CITROËN
SERVICES A LA CLIENTÈLE
TECHNIQUE APRÈS - VENTE

NOTE TECHNIQUE

CONCERNE :
CX TOUS TYPES
Fluidblocs de bras inférieurs

VEHICULES CX TOUS TYPES**N° 2**

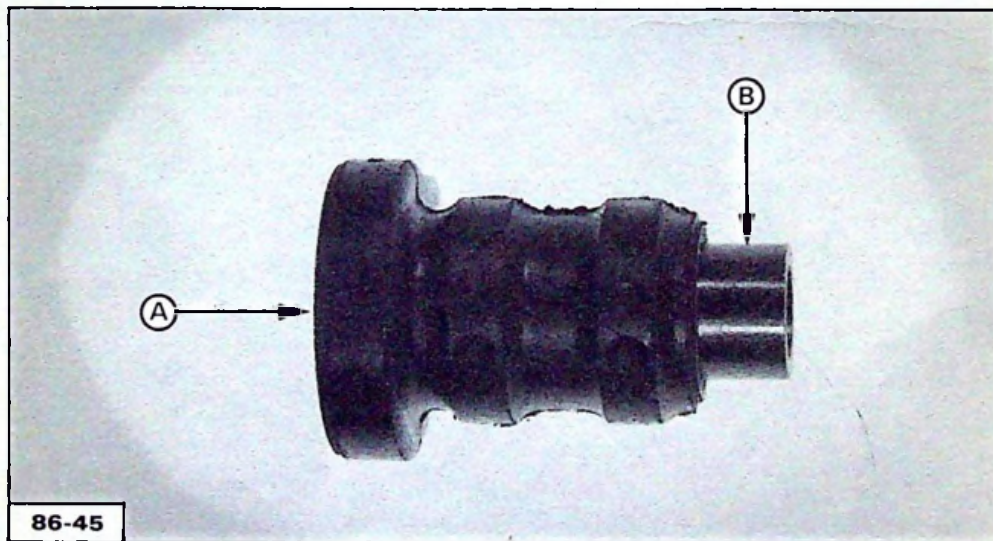
Depuis **Février 1986, Numéro d'Organisation P.R. 3389**, les véhicules CX sont équipés de bras de suspension avant articulés sur de **nouveaux fluidblocs**.

- Sur face **(A)** : trois picots en relief, *au lieu de deux*, sur les fluidblocs de l'ancienne génération.
- Diamètre **(B)** augmenté : 23 mm, *au lieu de 22,3 mm*.

- Les nouveaux fluidblocs peuvent équiper les véhicules sortis antérieurement à la modification.
- Le panachage de deux fluidblocs de qualité différente sur un même bras ou un même essieu est permis.
- Les angles caractéristiques de l'essieu avant ne sont pas modifiés.
- Couple de serrage de l'axe de bras : 15 m.daN.

BRAS SUPÉRIEUR AVANT

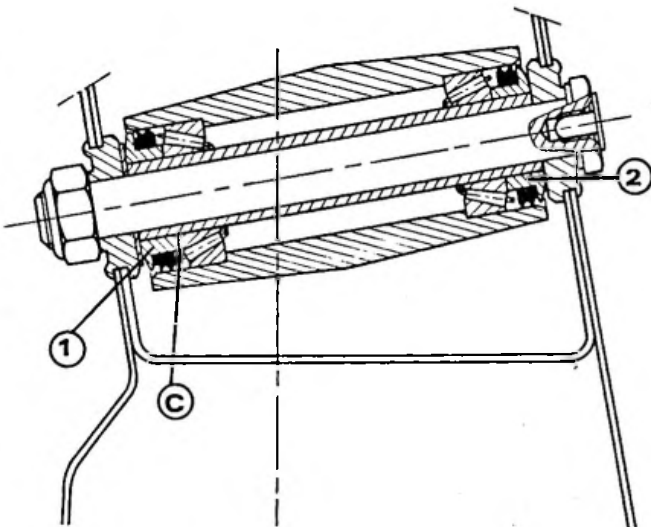
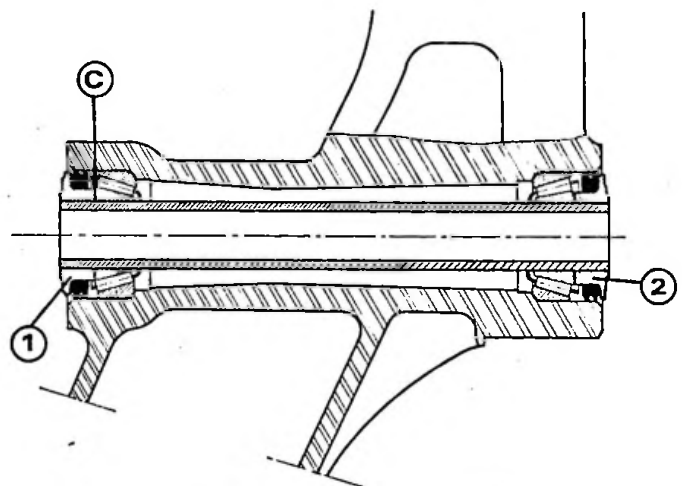
Depuis **Janvier 1987**, en démarrage progressif, les véhicules CX Tous Types présentent une modification du calage des roulements de bras supérieur avant et bras arrière.

La contrainte sur roulements (non modifiés) n'est plus réalisée par coupelles d'appui **(1)** de différentes épaisseurs mais par une coupelle d'épaisseur unique : **9,34 mm**, augmentée d'une cale d'épaisseur variable, placée en **C** (même montage que sur les véhicules BX).

La coupelle arrière **(2)** (bras supérieur avant) ou intérieure (bras arrière) reste inchangée, épaisseur : **9,34 mm**.

1° - Pour l'échange des roulements calés de série suivant la nouvelle disposition, le mode opératoire de détermination de la contrainte et l'outillage spécial nécessaire ne sont pas modifiés.

La contrainte peut être réalisée par coupelle d'épaisseur variable (ancienne méthode) ou coupelle d'épaisseur unique (9,34 mm) augmentée d'une cale d'épaisseur variable (nouvelle méthode).

2° - Par contre, **lors de l'échange des roulements de bras calés suivant l'ancienne disposition, il est nécessaire de conserver l'ancienne méthode.** Pour cela, les coupelles (avec joints) des différentes épaisseurs nécessaires restent disponibles au Département des Pièces de Rechange.

3° - Les bras neufs "Pièces de Rechange" (équipés et réglés) peuvent être montés sur tous les véhicules CX.
